Dodatok č. 3

SÚHRN ZMENOVÝCH LISTOV - REKAPITULÁCIA „Obslúžime aj anglického kráľa- škola, ktorá teóriu s praxou spája (SOŠ OaS Trenčín)“

Dielo: „Obslúžime aj anglického kráľa- škola, ktorá teóriu s praxou spája (SOŠ OaS Trenčín)“
práce. Miesto realizácie diela — Hviezdoslavova 5, 911 01 Trenčín

ZL 18 antireflexná úprava zasklenia strechy terasy

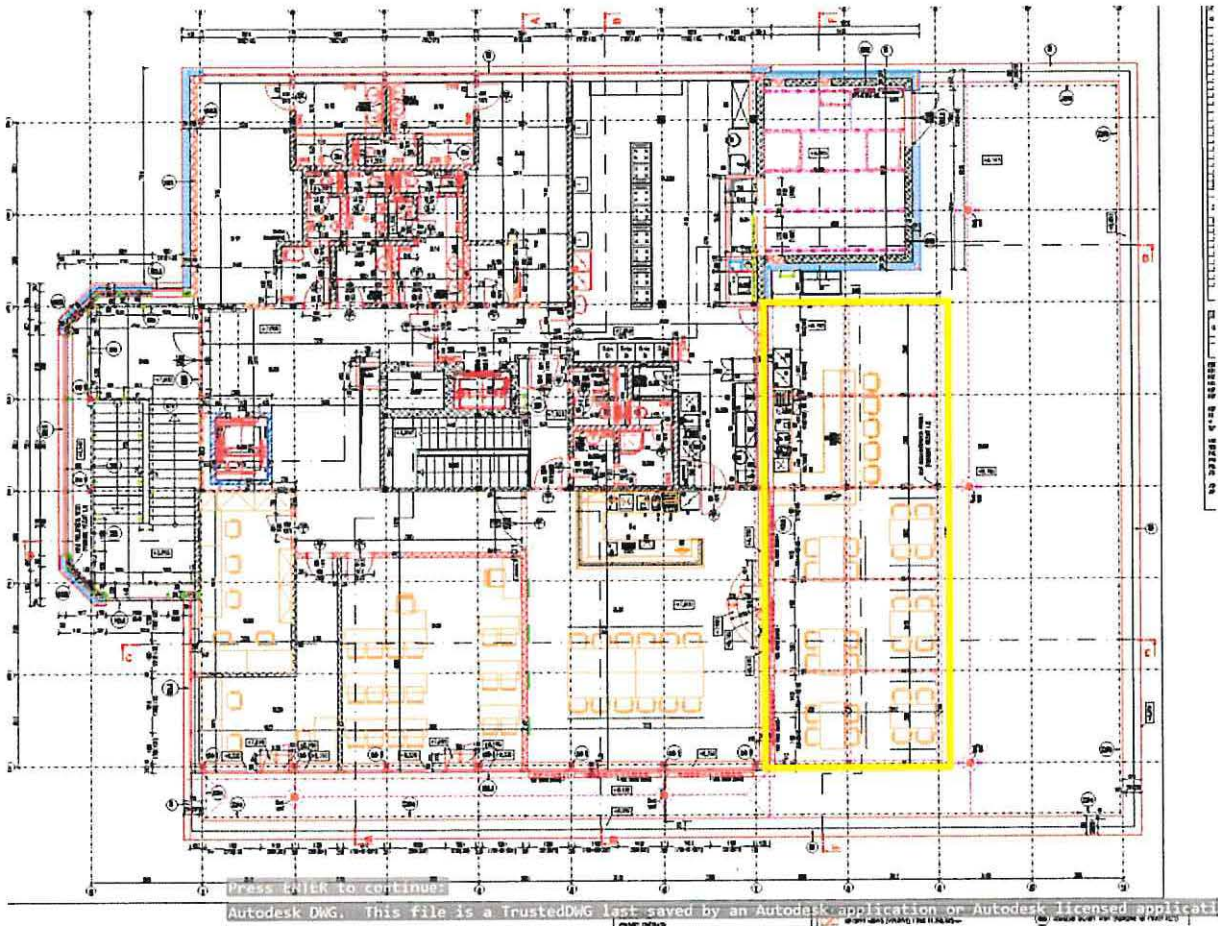
Vzhľadom na zmenu funkčného využitia priestoru terasy na návrh investora počas realizácie stavby, vznikla požiadavka doplniť zasklenie markízy sklom ktoré redukuje slnečné žiarenie za účelom zvýšenia užívateľského komfortu priestorov terasy 3NP m.č. 3.31 bude zasklenie markízy zrealizované so sklom „Stopsol proti slnečné sklo“. S uvedeným návrhom sa stotožnil aj generálny projektant stavby.

ZL 19 VZT

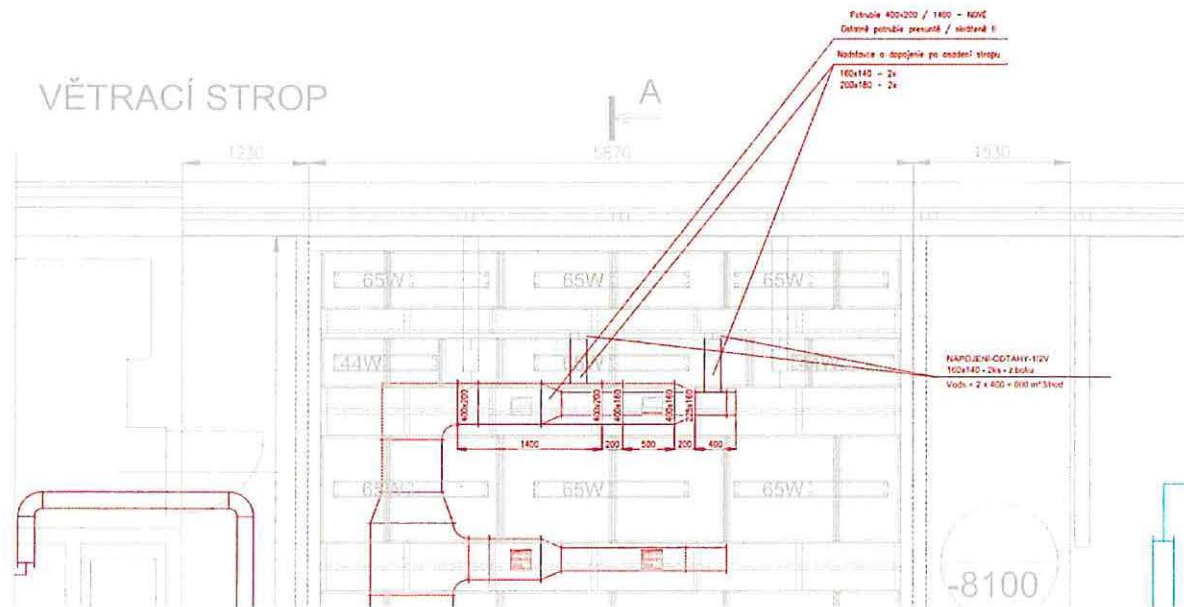
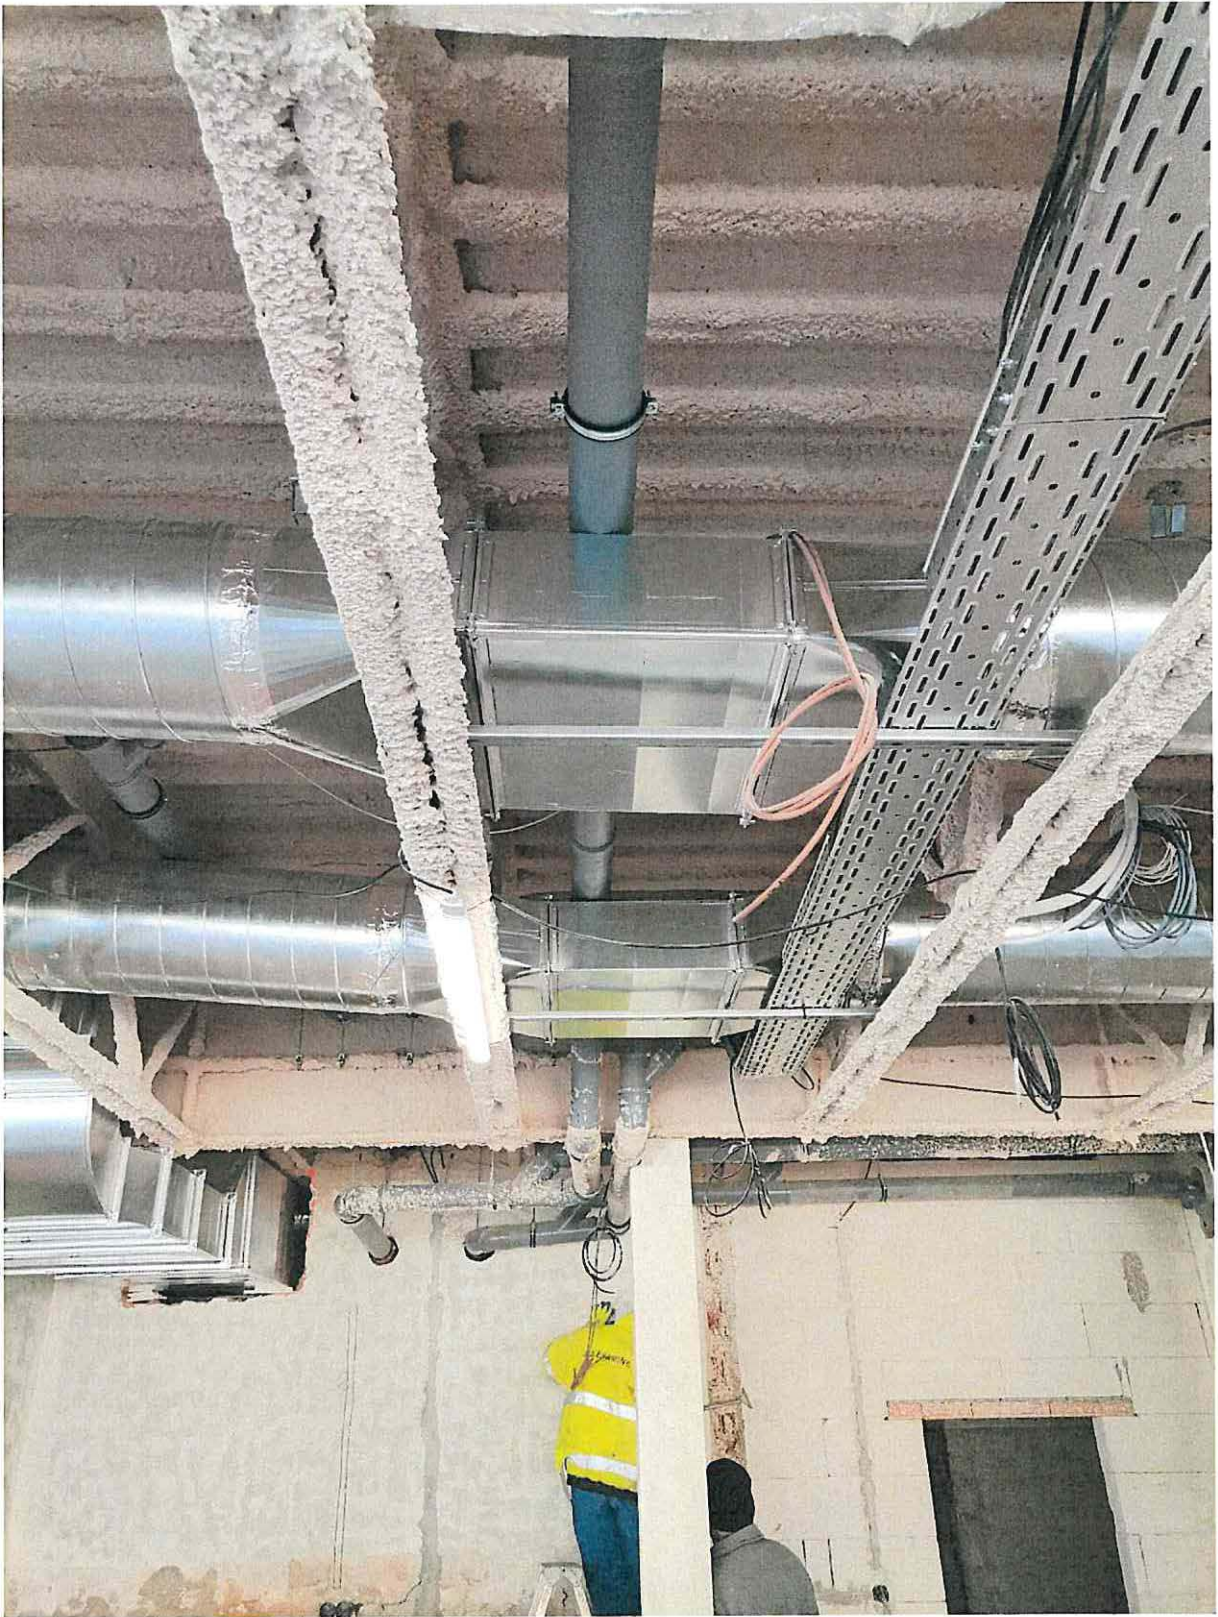
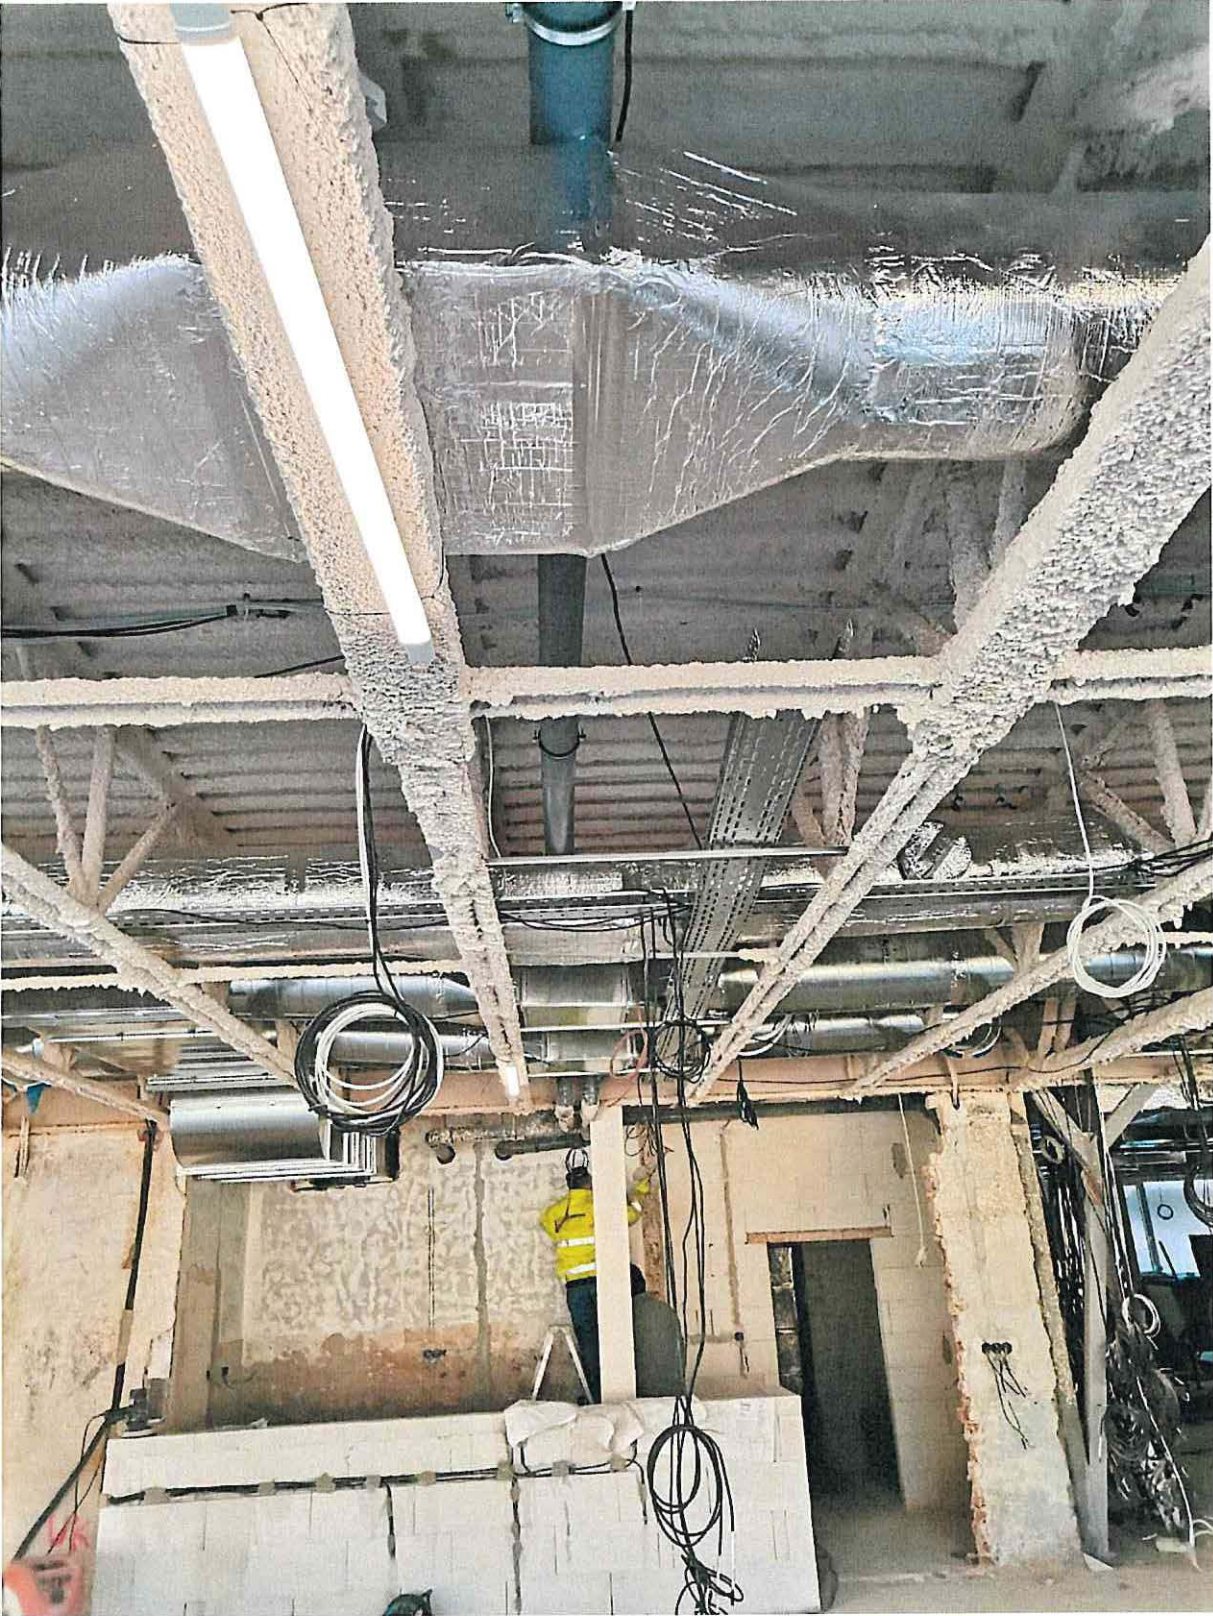
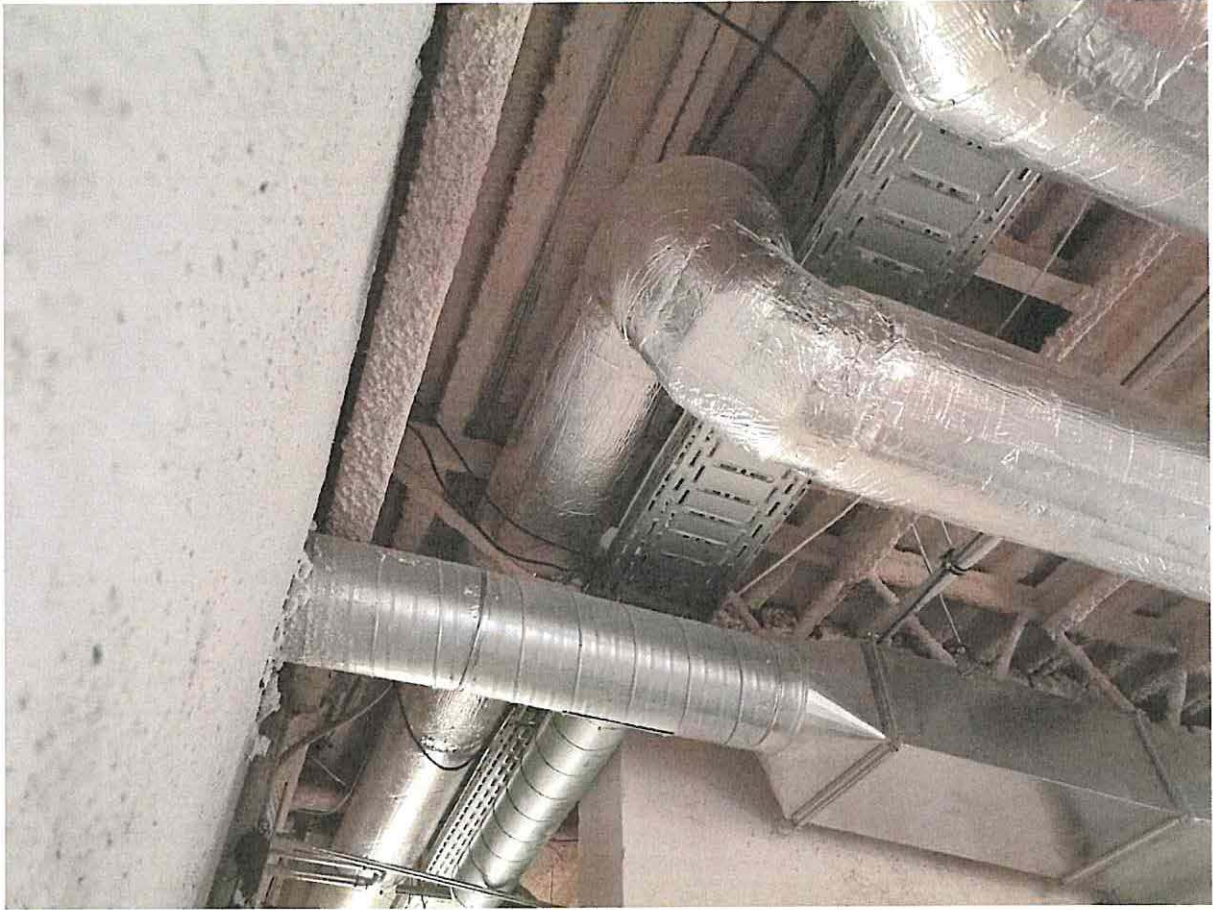
Na základe montáže profesie VZT vznikli kolízne situácie na stavbe so skutkovým stavom OK skeletu budovy a ostatnými rozvodmi zdravotnickej inštalácie. Počas priebehu montáže VZT je potrebné vyrobiť, namontovať alebo upraviť tvarovky VZT, prechody VZT, SPIRO a 4-hranné potrubia v zmysle pokynov zodpovedného projektanta VZT

Na výfuku zo zariadenia môže byť potrubie vysoké max 250mm

Nad výfukom máme tlmiteľ hluku pre zariadenie 201 - nad potrubím je kanalizácia - ktorá nám bráni inštalovať tlmiteľ vyššie - ako bolo uvažované v projekte. Čiže potrubie na výfuku 1200x250 - oblúk s nábehovým plechom v oblúku - dilatačná manžeta v potrubí - zariadenie musí byť dilatované

Koleno pôvodne 580x400 - kvôli kanalizácii môže byť max 500x400 - v poriadku

Pôvodný tlmiteľ mal dĺžku 1000mm, musíme ho skrátiť na 500mm kvôli kanalizácii - nie je možné sa vyhnuť kanalizácii - ak by bol tlmiteľ dlhý 1000mm

s p. Tomkom som prehádžal možnosti trasy - všade nám zavádzia kanalizácia v m.č.-1.20 sme sa zhodli, že jediná možnosť aby sme priestor čo najmenej zabrali potrubím je prísť potrubím k stene susediacou s-1.22 a viesť potrubie popri stene - následne sa pripojiť na sanie vzduchu cez okno... - prosím prejdite si to na stavbe a odsúhlaste výšky a trasu, aby sme boli všetci informovaní...

4. Odsávací strop - po demontáži kanalizácií, kvôli ktorej bolo odvodné potrubie inštalované o cca 170mm nižšie, ako by mohlo byť inštalované - v projekte som mal potrubie 800x500 kreslené so spodnou hranou 2 625mm, aktuálne inštalované so spodnou hranou 2 530mm, čiže po zdvihnutí potrubia bude spodná hrana potrubia 2700mm. Prechod zo stúpačky na napojenie potrubia musí byť vyrobený nový.

ZL 20 podlahy

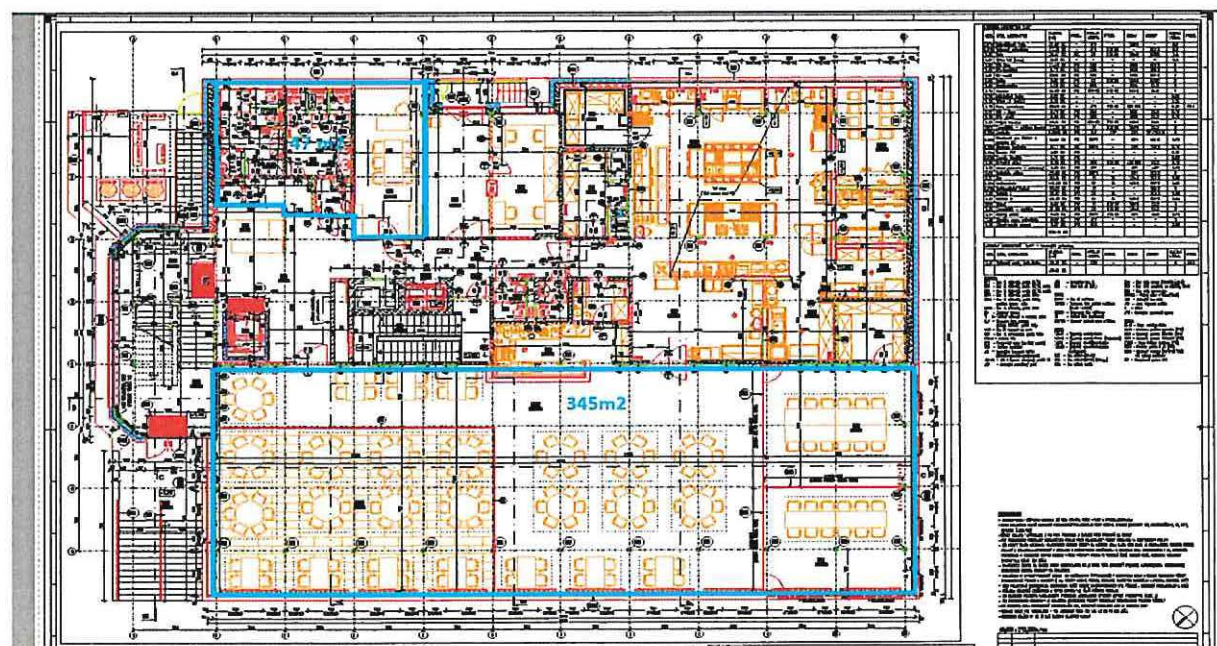
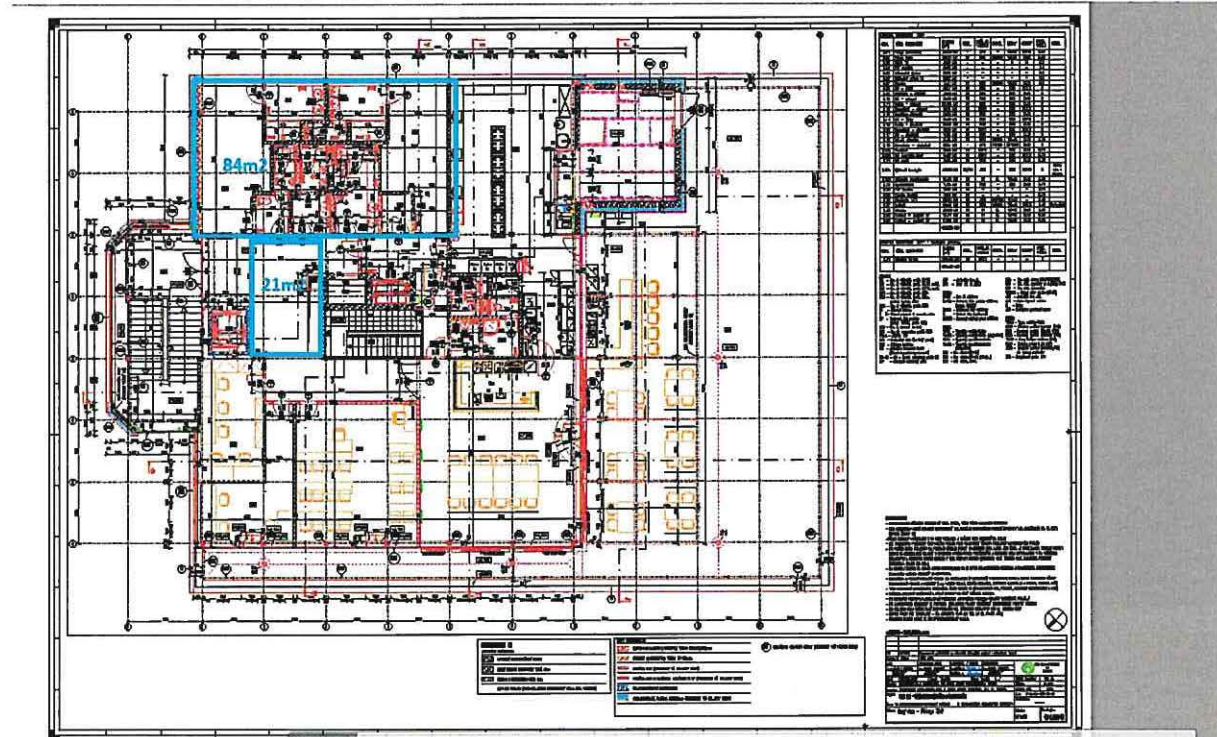
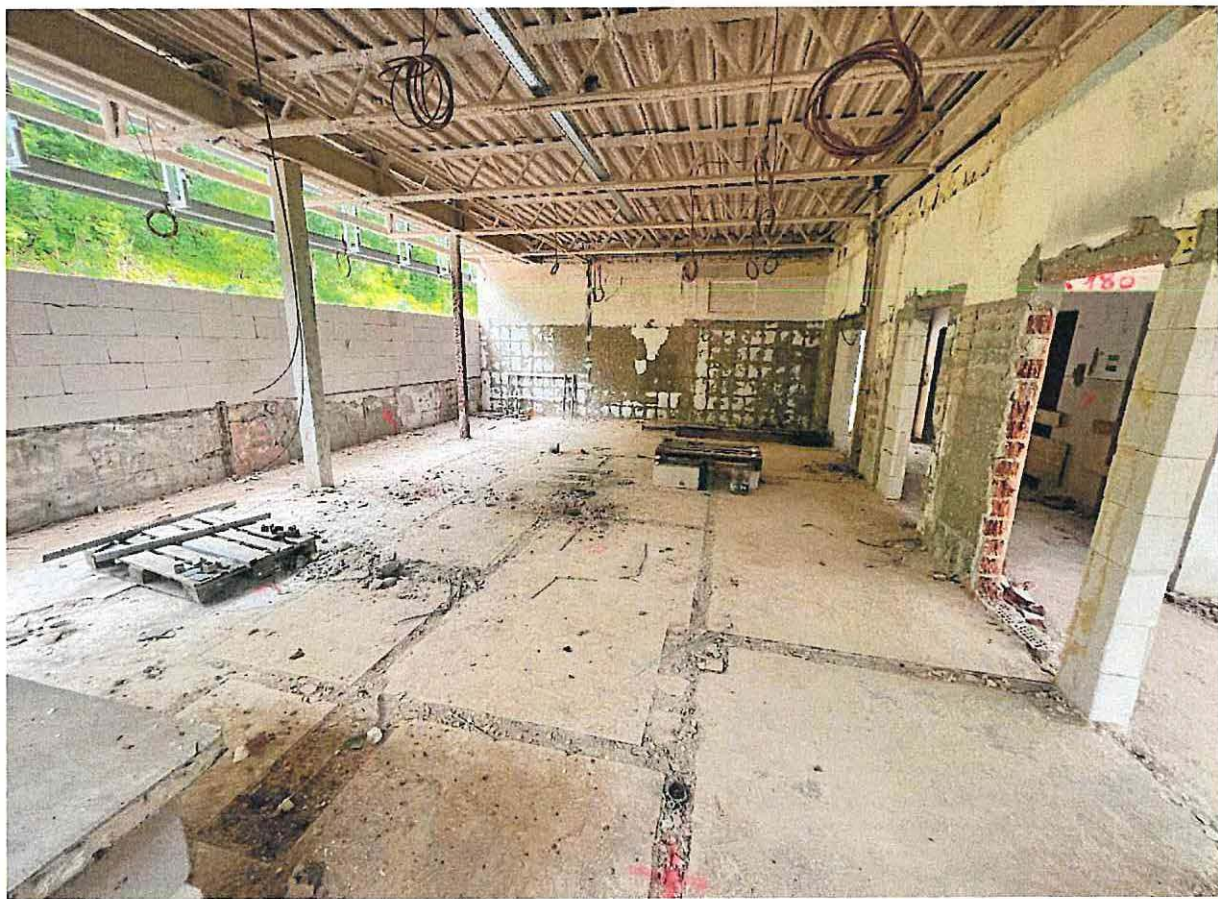
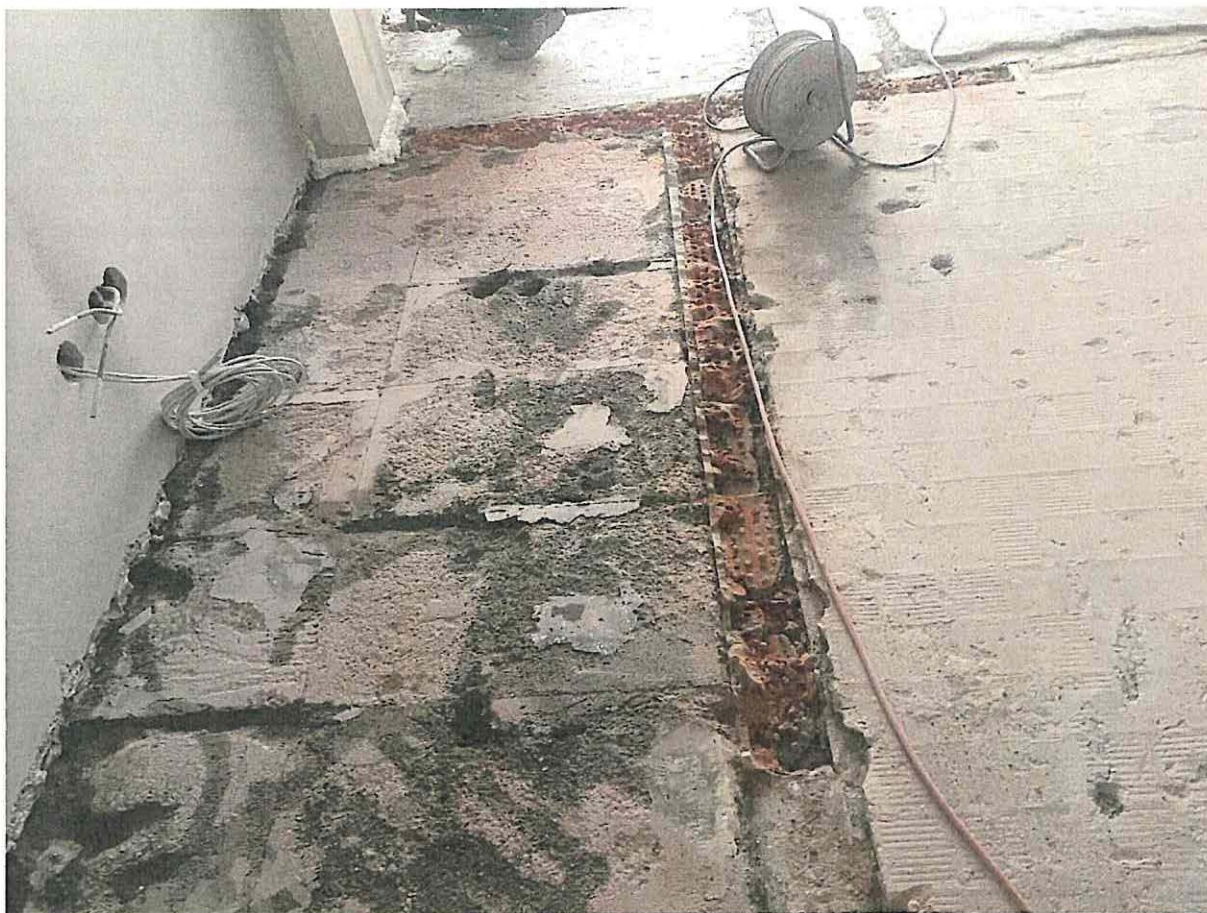
Na základe zistenia skutkového stavu výšok a kvality jestvujúcich nad betonávkou skladby podláh po odstránení povrchových úprav podláh a odstránení priečok bolo zistené, že jestvujúcu nad betonávkou stropu je potrebné plošne sanovať a horná hrana jednotlivých častí nad betonávkou má nerovnosti 10 - 30 mm. Tieto časti podláh je potrebné zrealizovať do nivelety $\pm 0,00$ pre zabezpečenie umožnenia realizácie nových povrchových vrstiev podláh na ZNP m.č. 2.28a, 2.29, 2.29b, 2.30, 2.04, 2.07, 2.32 na ZNP m.č. 3.06, 3.09, 3.10, 3.11, 3.12, 3.13, 3.14, 3.15, 3.16, 3.17, 3.02
